**Objet** : Demande d'autorisation unique – Ferme Eolienne de la Hotte.  
Communes de Rozoy-sur-Serre (02), Fraillicourt, Vaux-lès-Rubigny, Rubigny et Rocquigny (08)

Réponse à l'avis de l'Autorité Environnementale

## Ferme Eolienne de la Hotte

### REPONSE AUX REMARQUES DE L'AVIS DE L'AUTORITE ENVIRONNEMENTALE

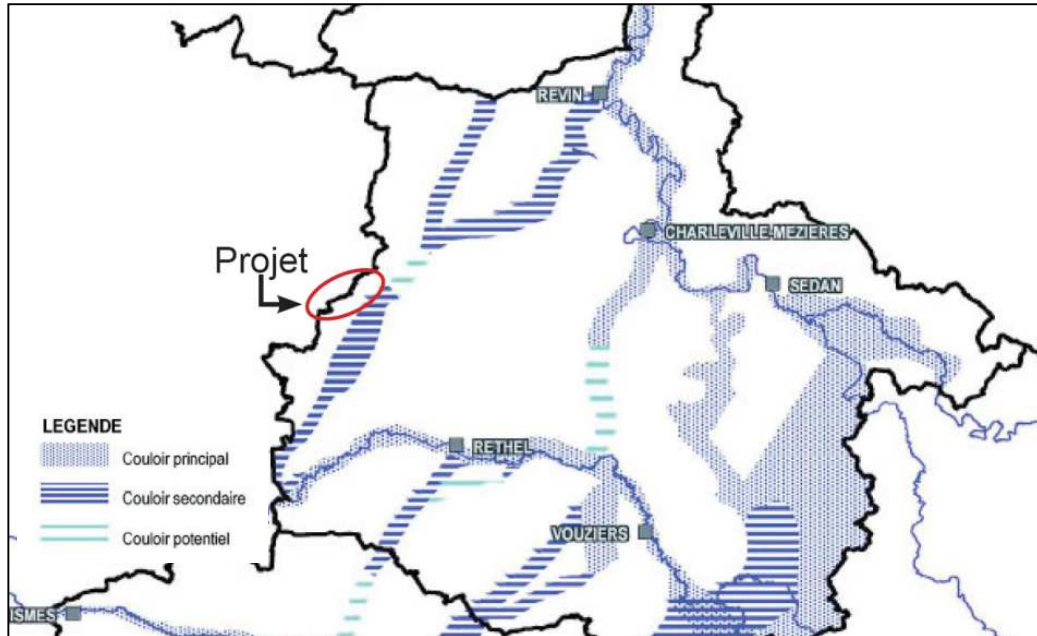
L'étude signale en effet la présence de 3 éoliennes (E4, E5 et E7) dans un couloir de migration.

L'Autorité Environnementale des régions des Hauts de France et de Grand Est recommande de justifier l'absence d'évitement du couloir de migration secondaire.

**Réponse** : l'étude d'impact parle d'un « axe de passage à caractère migratoire » (page 122 et 123 de l'étude d'impact). Il a été défini à partir des déplacements observés sur le site et des indices migratoires comme les haltes. Les stationnements de Vanneaux huppés et de Pluviers dorés n'étaient pas de grande ampleur et l'axe de passage est caractérisé de « second ordre » dans l'étude (page 122).

Ce n'est pas un couloir de migration secondaire ni majeur. Les documents de référence que sont la cartographie des voies de déplacement de l'avifaune en Champagne Ardenne du SRE ne répertorient pas de couloir au droit du projet. Le couloir secondaire est plus à l'Est et orienté nord-est/sud-ouest (page 84 de l'étude d'impact).

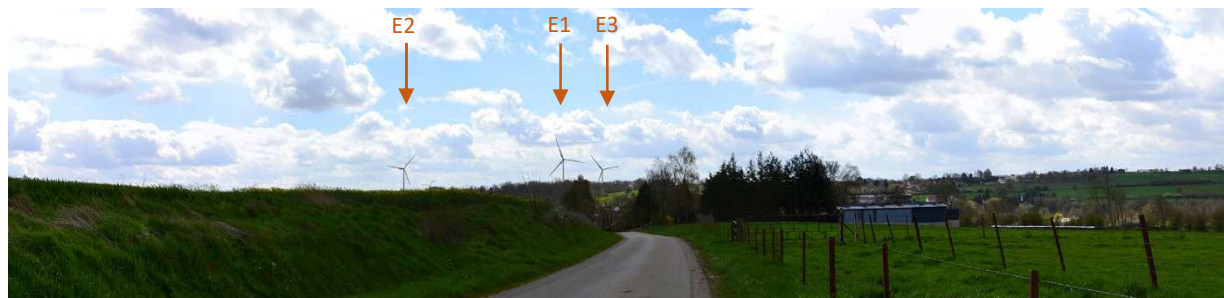
Le projet de Ferme éolienne de la Hotte sera visible, notamment depuis le village de Rozoy-sur-Serre situé dans une cuvette. Cette covisibilité sera plus marquée pour les habitations implantées sur le versant Nord de la vallée qui distingueront les trois pales des éoliennes E1 à E3.

Depuis le nord-ouest, l'éolienne E1 surplombe l'église de Rozoy-sur-Serre classée aux monuments historiques. L'éolienne E5 se situe aussi en surplomb du village de Rubigny.

➔ Depuis le nord-ouest du village de Rozoy-sur-Serre, 3 photomontages permettent d'évaluer l'impact du projet :

- photosimulation 2 page 257 depuis la RD 744 : l'éolienne n°1 est visible en partie mais pas entièrement et ne crée pas d'effet de surplomb sur le village ou l'église. Le mat de l'éolienne n'est pas visible :
